WICHTIGE SICHERHEITSMITTEILUNG

Mit diesem Schreiben möchten wir Ihnen mitteilen, dass die Verschraubung des Vorderrads mit dem Rahmen fehlerhaft ist (Schraubenlockerung) und Korrekturmaßnahmen an den Mobilex Arthritis Rollator Tiger Indoor durchgeführt werden müssen.

FSN (siehe beigefügten Lieferschein mit Seriennummern).
Ref. FSCA: 01/2022

An alle Benutzer und Händler von Mobilex Arthritis Rollator Tiger Indoor

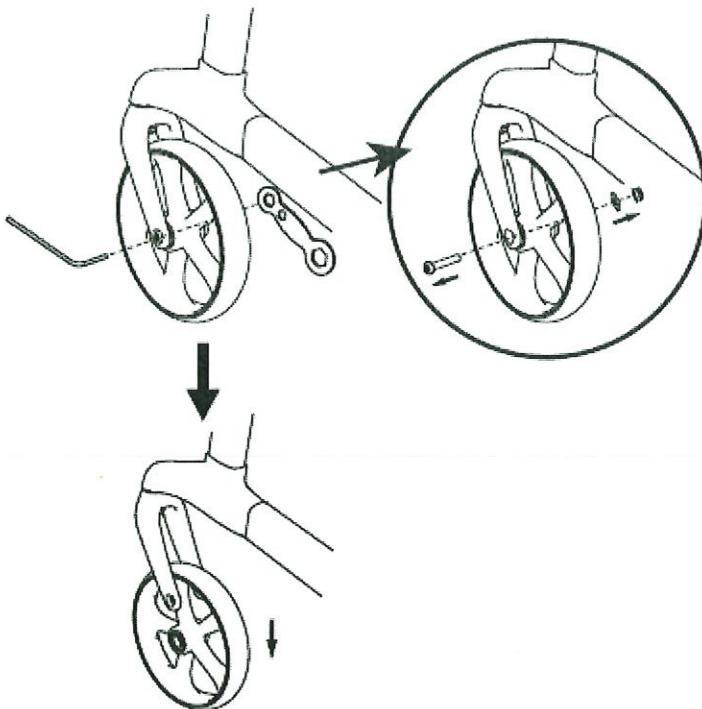
2.2. Die Nachbesserung der Schraubverbindung erfolgt durch die Zugabe des Schraubensicherungsmittels LOCTITE 243 oder eines vergleichbaren Produktes.

Kleber: Loctite 243 oder vergleichbares Produkt

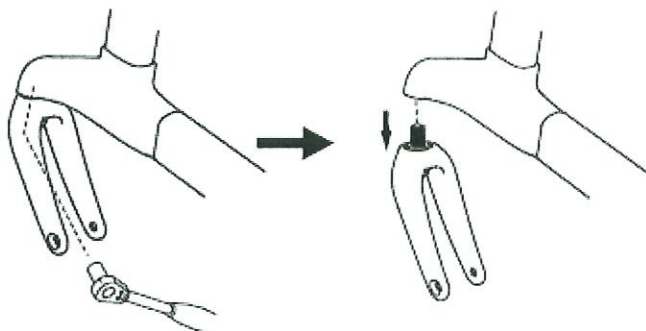
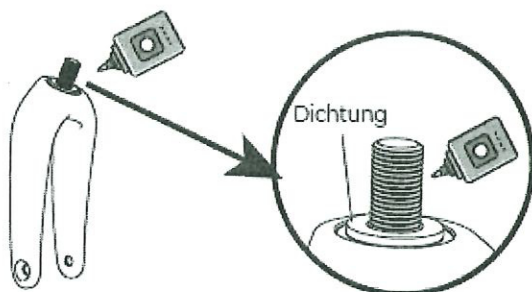
Mobilex A/S wurde auf Sicherheitsprobleme bei den Tiger Indoor Modellen aufmerksam gemacht. Da bei der Montage der betroffenen Seriennummern kein Loctite-Kleber verwendet wurde, kann sich die Vordergabel während des Gebrauchs gelegentlich lösen.

2.2.2. Schrauben Sie das Vorderrad ab. Werkzeug:

2.2.3. Lösen Sie die M12-Schraube und nehmen Sie die Vorderradgabel ab.
